PARECER DA COMISSÃO DE AVALIAÇÃO

DO PROJECTO DE EXECUÇÃO

COM A DECLARAÇÃO DE IMPACTE AMBIENTAL

APROVEITAMENTO HIDROELÉTRICO DE FOZ TUA

Figura 4 – Extrato do Desenho 4: caracterização do Edificado (folha 6/14) do Anexo E do RECAPE

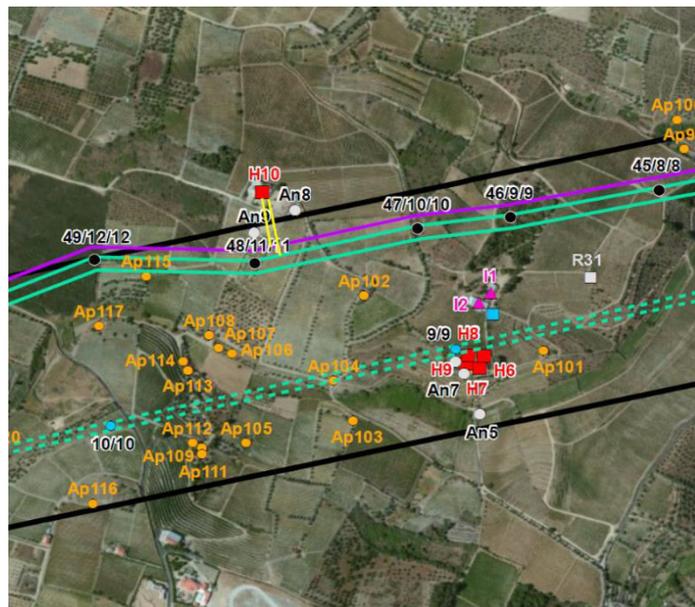
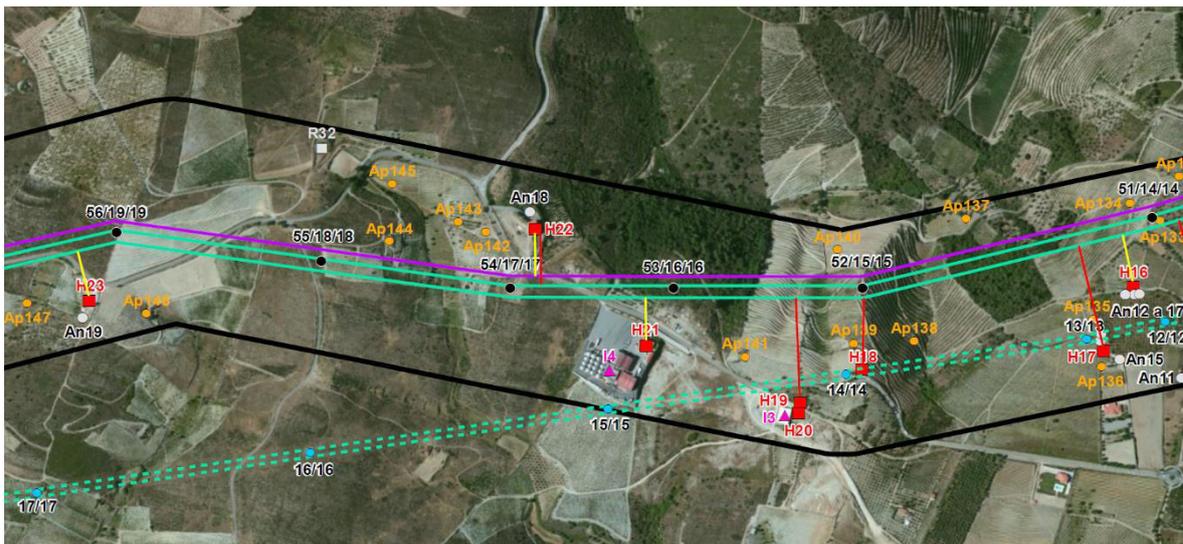
Tendo em atenção o tipo de apoios e a correspondente envergadura, facilmente se depreende que, nalgumas situações (troço T3), a proximidade de alguns recetores às linhas será um pouco inferior a 100 m, mas sempre superior aos 50 m, como se pode observar na Figura 4 e na Figura 5 para os recetores com linhas amarelas.

Deste modo, face ao acima exposto, considera-se que o Projeto de Execução cumpre o afastamento da linha de pelo menos 50 m, conforme disposto na DIA, verificando-se ainda o cumprimento, na generalidade, da recomendação referente ao afastamento de 100 m, no caso das habitações.

Figura 6 - Atravessamento do ADV pelo corredor 2SM e respetivos trechos: trecho A (à esquerda) e trecho GM (à direita).

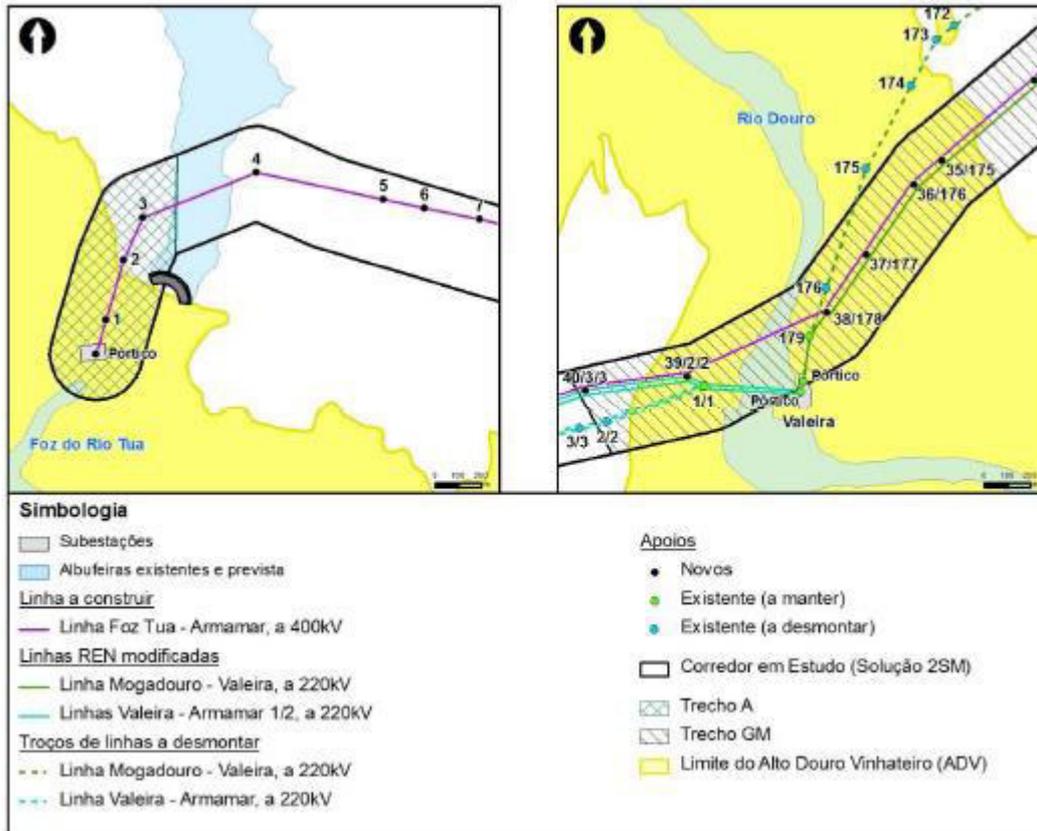
No trecho A (constituindo a parte inicial do Troço 1 do Projeto de Execução) existe apenas um apoio (P1, com a tipologia QT3, com dois planos de colisão e uma altura mínima de 36 m de modo a respeitar as distâncias mínimas de segurança ao solo e aos obstáculos) localizado no sítio ADV, ocorrendo a travessia do rio Tua a montante da barragem (conforme definido na DIA), já fora da área classificada. O local de implantação deste apoio apresentava-se condicionado, à partida, pela necessária ligação à subestação de Foz Tua, não sendo possível posicioná-lo no exterior do ADV, conforme se verifica por análise à seguinte figura.

Efetivamente não se compreende esta justificação, atendendo que existem 4 zonas de apoio para o AHFT, com áreas significativas, afigurando-se por isso que estes apoios poderiam ser implantados dentro de uma destas áreas de estaleiro.

A apreciação referente ao local para implantação do apoio P1 aplica-se também à localização dos apoios P2 e P3, uma vez que a fundamentação apresentada no RECAPE para as localizações dos mesmos é idêntica à referida para o apoio P1.

- Atendendo às contradições nas justificações apresentadas para as localizações adotadas;
- Uma vez que não está devidamente assegurado o cumprimento do definido na Condicionante 14 relativamente à necessidade de privilegiar a utilização das áreas intervencionadas no âmbito da construção do AHFT;
- Uma vez que se tem conhecimento (por visita ao terreno) de que algumas das áreas de estaleiro não foram utilizadas para apoio à obra, podendo por isso passar a ser utilizadas como locais possíveis para implantação dos apoios.

A informação com a indicação detalhada dos novos locais de implantação dos apoios P1, P2 e P3, cumprindo as disposições da DIA, deverá ser apresentada para apreciação previamente ao licenciamento do projeto, devendo ser acompanhada de proposta de eventuais medidas de minimização adicionais.

Figura 7 - Soluções de projeto no troço mencionado na Condicionante 10 da DIA.
 [Fonte: RECAPE da "Ligação à Rede Nacional de Transporte de Eletricidade, a 400 kV, do Aproveitamento Hidroelétrico de Foz Tua"]

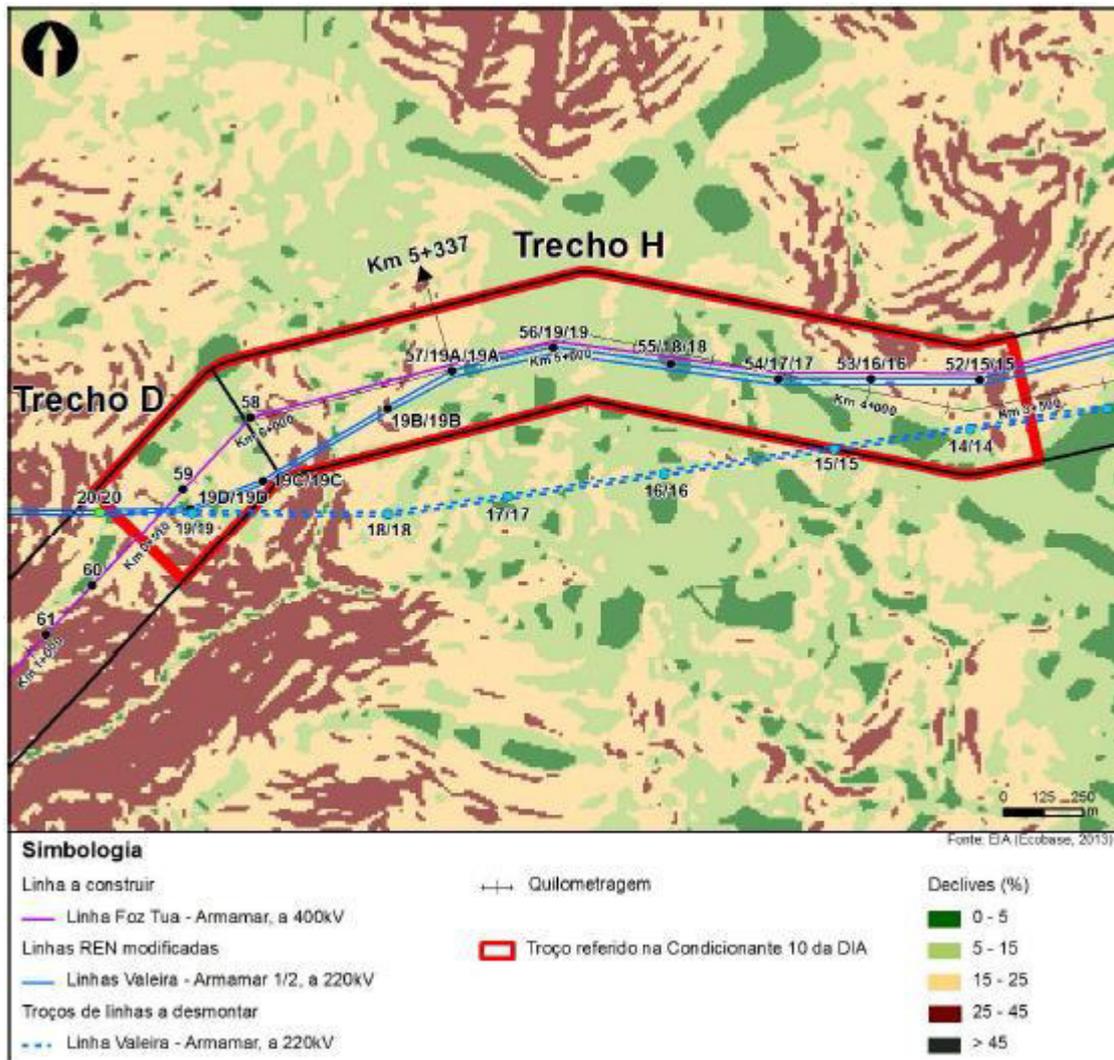
No RECAPE é referido que, para dar resposta simultânea às Condicionantes 9 e 10, foi necessário proceder ao dimensionamento técnico de uma nova família de apoios, a família DV, uma vez que as soluções técnicas disponíveis em Portugal não permitiam dar a resposta necessária aos elevados requisitos ambientais do projeto, nomeadamente, a criação de uma linha dupla com menos de 4 planos de colisão, e a criação de linhas com três circuitos, em que um único apoio transporta 3 linhas diferentes.

Assim, a nova família de apoios DV3 vem permitir a junção da nova linha a 400 kV com as linhas a 220 kV existentes, nos troços em que as mesmas apresentavam paralelismo, criando-se troços de linhas com dois circuitos e com três circuitos, assegurando o mínimo de planos de colisão tecnicamente viável. Esta solução veio melhorar a qualidade ambiental da solução global de projeto, para a rede de linhas em presença na região, reduzindo o número de planos de colisão, permitindo o afastamento de recetores sensíveis (alguns dos quais sobrepassados pela rede atual) e reduzindo o impacto visual de um corredor adicional.

A solução final do projeto corresponde a 60% da extensão solicitada na DIA, com a concretização de 1 792 m, dos 2 956 m do corredor previsto. A justificação apresentada no RECAPE, para não ser possível abranger a totalidade de corredor em linha tripla, deve-se ao facto de *“A análise realizada permitiu concluir que, face ao inevitável cruzamento entre as linhas Valeira-Armamar 1/2, a 220 kV, e Foz Tua-Armamar, a 400 kV (face à sua separação na zona onde as linhas a 220 kV saem do corredor aprovado na DIA para a linha a 400 kV), apenas seria possível manter a solução de linha com três circuitos até ao km 5,340 do trecho H (...). Efetivamente, dado os circuitos estarem montados num mesmo apoio, é forçosamente necessário separar os circuitos de 220 kV para uma linha com traçado dedicado (separado) e criar condições para garantir em segurança que esta seja cruzada superiormente pela linha de 400 kV, que se encontra já em linha simples, conforme definido nos requisitos regulamentares em vigor.”*

É ainda referido que o cruzamento entre as linhas de 220 kV e 400 kV ocorre por força da localização do traçado das linhas de 220 kV, numa zona muito acidentada, o que condicionou fortemente o local da separação dos circuitos que antecede o cruzamento.

Deste modo, face ao acima exposto, considera-se que o Projeto de Execução cumpre o definido nesta disposição da DIA.

Figura 8 - Implantação do projeto sobre a área de estaleiro do AHFT.

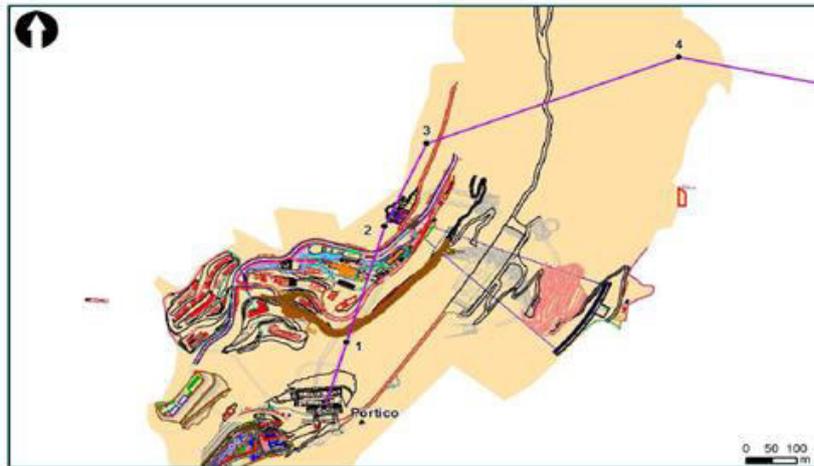
Da leitura desta figura, verifica-se que os apoios 1 a 4 da LFZT.AMM se implantam no interior da zona de construção do AHFT. Considerando que a obra de construção da linha e do próprio AHFT (na sua fase final) serão coincidentes (entre junho de 2015 e março de 2016), o RECAPE menciona que não é possível implantar apoios nas áreas intervencionadas que se encontrem em uso pela obra do AHFT, como é o caso dos acessos, estaleiros, e outras áreas funcionais. Considerou-se, contudo, a necessidade de implantar os apoios com a maior proximidade às referidas áreas intervencionadas, verificando-se, que os apoios 1 e 3 se localizam junto aos acessos da obra, que o apoio 2 se localiza junto ao ponto fixo dos *blondins* da barragem (vigas de rolamento para o equipamento de transporte por cabo) e que apenas o apoio 4 se implanta numa zona relativamente afastada de áreas com intervenção da obra, na margem esquerda do Tua, onde não existem áreas artificializadas que se pudessem privilegiar.

Embora o RECAPE refira que para este tipo de ocupação do solo, a proposta do PRAIP, constante do LMP, corresponda à implementação do Cenário Naturalizado, constata-se que os apoios não se encontram nas Áreas afetadas temporariamente pelo AHFT, áreas estas que serão sujeitas a ações e medidas para a salvaguarda e valorização da paisagem patrimonial do ADV (onde se incluem diversos tipos de cenários, de entre os quais o Cenário Naturalizado). No entanto, o RECAPE adotou estas orientações previstas no LMP, para a elaboração do Plano de Recuperação e Integração Paisagística (PRIP) do projeto em análise.

Face ao exposto e considerando o definido nesta disposição da DIA relativamente à necessidade de privilegiar a utilização das áreas intervencionadas no âmbito da construção do AHFT, deverá ser observada a apreciação efetuada no âmbito da apreciação da Condicionante 9 no que diz respeito aos locais previstos para implantação dos apoios P1, P2 e P3.
